有关多核素去除设备等处理水之处理的 实施计划变更认可申请的部分补正【概要】

2023年2月14日
东京电力控股株式会社

1-1. 实施计划的部分补正概要

【参考】与ALPS处理水释放入海相关的组织机制

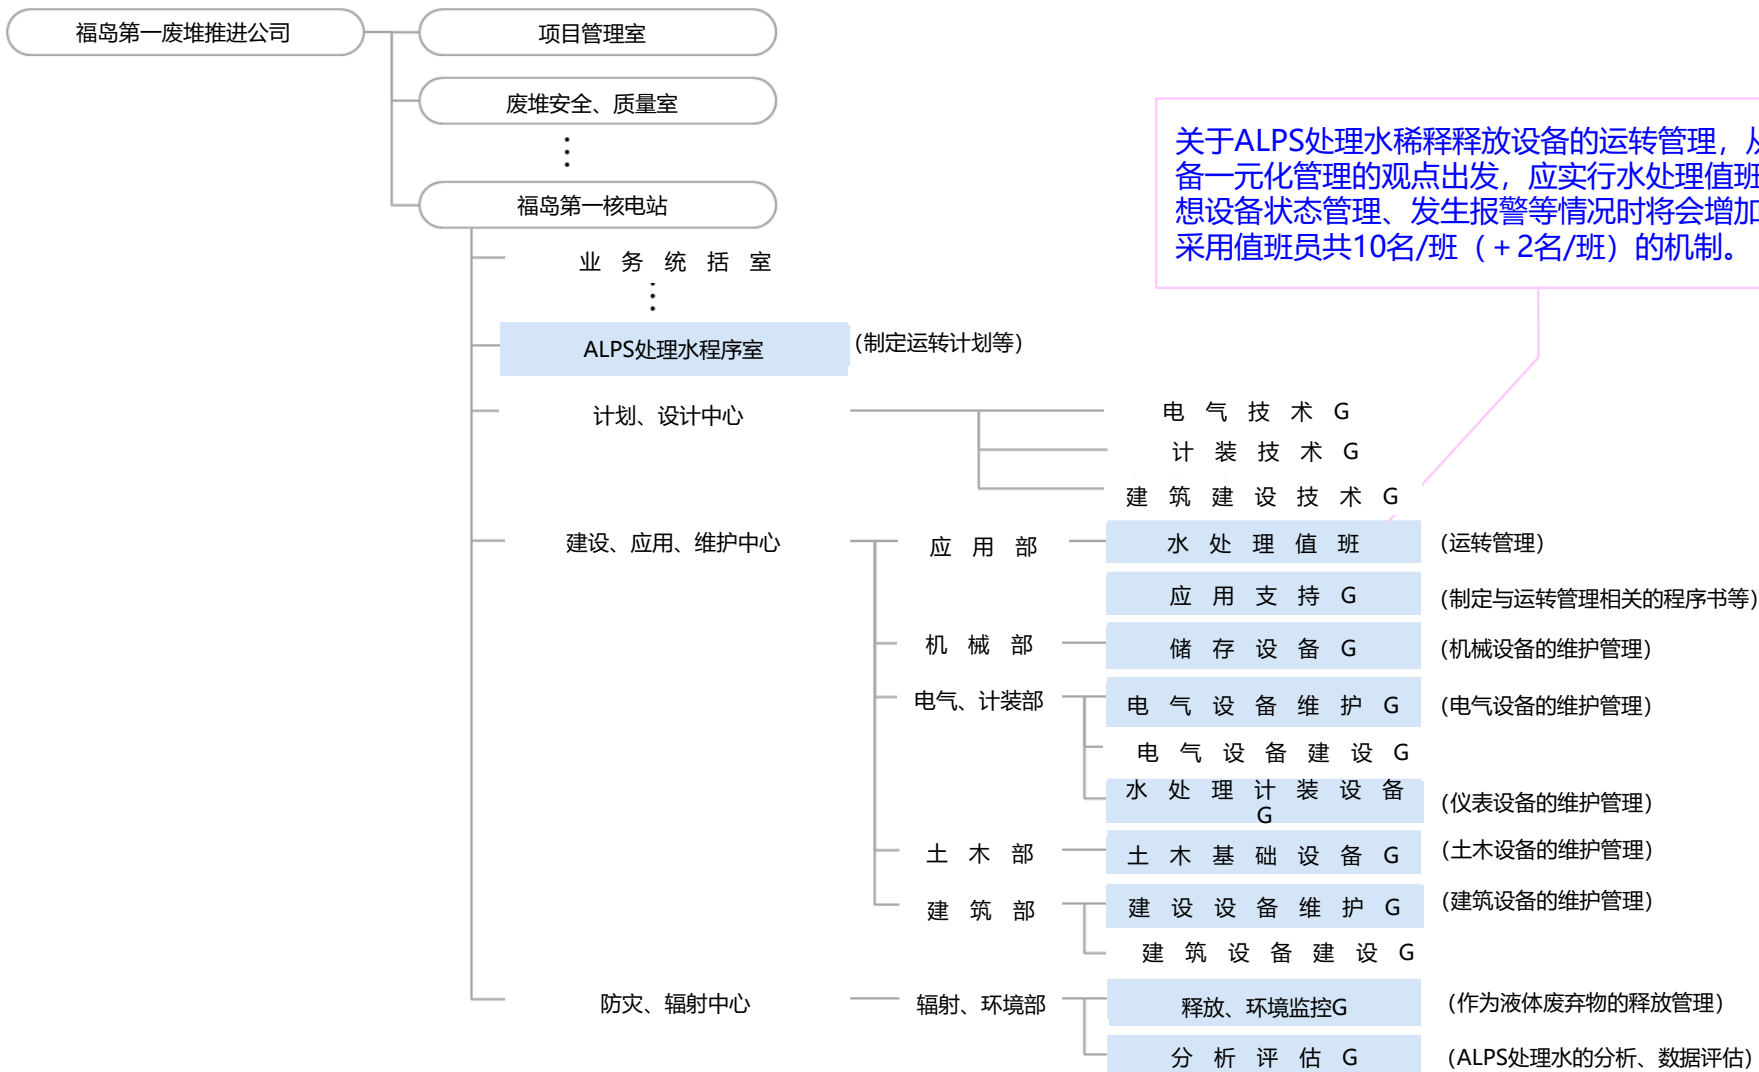
组织	安保相关工作	红字: 记载变更位置
ALPS处理水程序部	释放入海相关设备项目的计划与管理、应用方法的研讨以及ALPS处理水稀释释放设备的运转计划的相关业务等	
建设、应用、维护中心 应用部 水处理值班	污染水处理设备等、储存滞留水的厂房、多核素去除设备等、Sub-drain等水处理设施以及ALPS处理水稀释释放设备的运转管理	
建设、应用、维护中心 机械部 储存设备G	污染水处理设备等 (储存设备) 的土木设备以及ALPS处理水稀释释放设备的机械设备的维护管理 污染水处理设备等 (储存设备的附属设备) 以及雨水处理设备等的建设、设置及维护管理	
建设、应用、维护中心 电气、计装部 水处理计装G	污染水处理设备等、储存滞留水的厂房、多核素去除设备等、Sub-drain等水处理设施、油处理装置、3号机核反应堆存储容器内取水设备、ALPS处理水稀释释放设备等相关仪表设备的建设、设置及维护管理

关于ALPS处理水稀释释放设备的运转管理，从水处理设备一元化管理的观点出发，应实行水处理值班制度，设想设备状态管理、发生报警等情况时将会增加的工作，采用值班员共10名/班（+2名/班）的机制。

4-4. 基于存量评估选定测量、评估对象核素

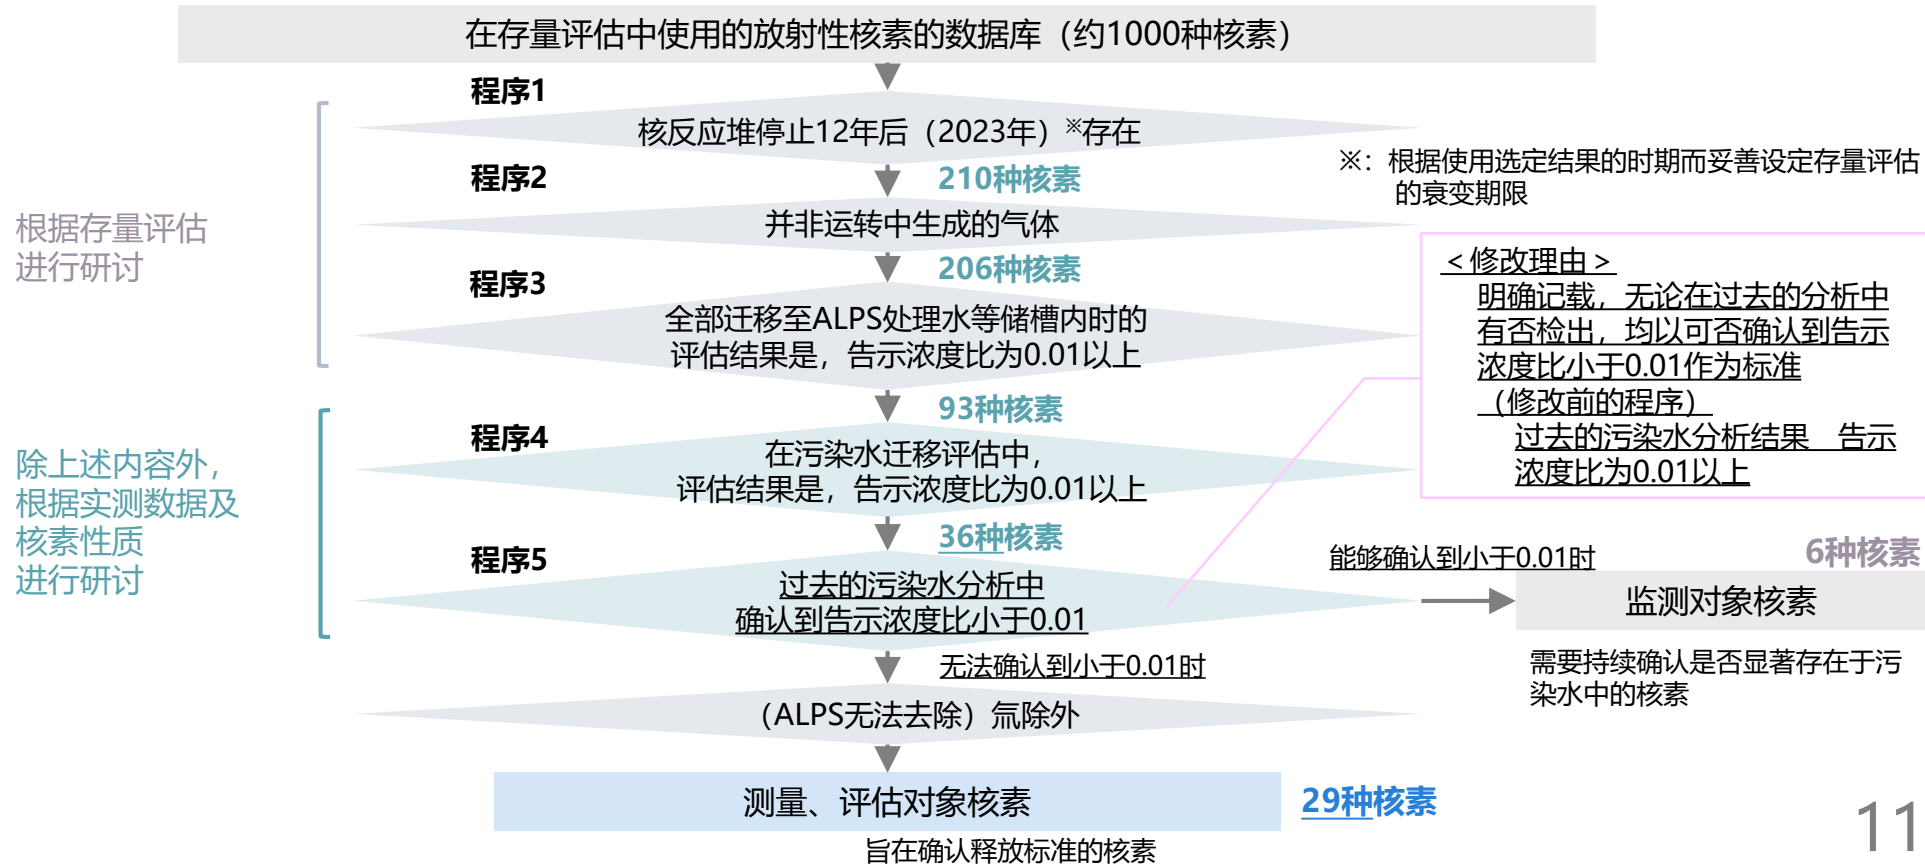
- 根据如下所示的选定流程选定测量、评估对象核素。
- 在选定流程中，根据IAEA、原子能规制厅的意见，在最初就考虑到核素的半衰期而选定现实中可能存在的核素。在此基础上，假定*全部放射性物质均向ALPS处理水等储槽内迁移，再次进行案头研讨。另外，我们还根据12年来积累的污染水实测数据和核素的性质，评估污染水中有可能显著存在的核素。
- 在补正申请中，根据与特定核电设施的实施计划审查等相关的技术会议等的讨论，对程序5进行部分修改。

5-2. 关于开始释放后的海域监控中的异常值的思路②

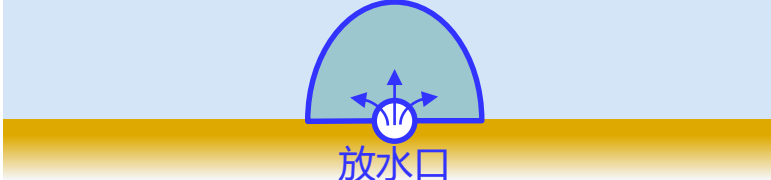
- 关于在海域监控中，判断应暂停释放入海时所依据的“异常值的思路”，追加了以下内容。

项目	内容	
判断为异常的状态	<ul style="list-style-type: none"> 使用大量海水稀释后的ALPS处理水从放水口释放之后，该处理水并未在海水中扩散，氚浓度与释放时的状态相比并未下降，在此情况下其区域正在扩大的状态 <div data-bbox="733 468 1500 811" style="text-align: center;"> <p>稀释的ALPS处理水没有扩散，与释放量成正比，氚浓度不降低的区域随之扩大</p>  <p>放水口 放水口周边示意图</p> </div>	
对象地点	放水口附近	核电站周边（左述范围的外侧）
符合的情形	<ul style="list-style-type: none"> 在考虑到设备、测量的不确切性的前提下设定的释放应用值，不会超过政府方针规定的氚浓度上限值1,500Bq/L，即使如此，在该应用值并未逐步降低的情况下，其区域正在扩大的情形 	<ul style="list-style-type: none"> 为迅速掌握情况而进行分析，当得到的结果数值判断认为海水中的氚浓度明显异常时
应用方法	<ul style="list-style-type: none"> 在这一思路下，今后，将在公司内部手册中规定具体的试样采集地点、判断为异常的设定值等应用中必要的事项。 <p>另外，在上述基础上，在基于综合监控计划实施的总体监控中，当确认到、判断发生了与通常不同的情况等时，实施必要的应对。</p>
